## Poznámka k manuálu FT1000MP MARK-V

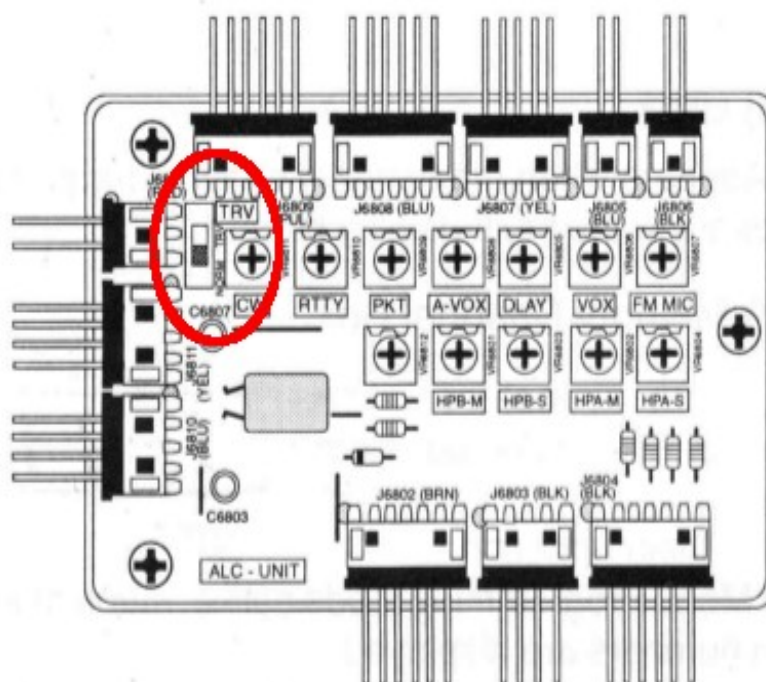
Přišel jsem minimálně na jeden případ, kdy manuál FT1000MP MARK-V nesouhlasí se skutečností. Na straně 32 kde je nakreslen a popsán „Top Panel Access & Controls“ není zakreslen přepínač kterým se blokuje koncový stupeň TRXU při provozu s transvertorem. Ve skutečnosti tam ten přepínač je. Jeho umístění je vidět na obrázku který jsem vykopíroval z manuálu FT1000MP. Tam je na stránce 18 kde je i příslušný popis. zrada je v tom, že tento přepínač blokuje koncový stupeň kdykoliv a natvrdo. Zda je nebo není pomocí menu nastaven režim transvertoru pak nehraje už žádnou roli.
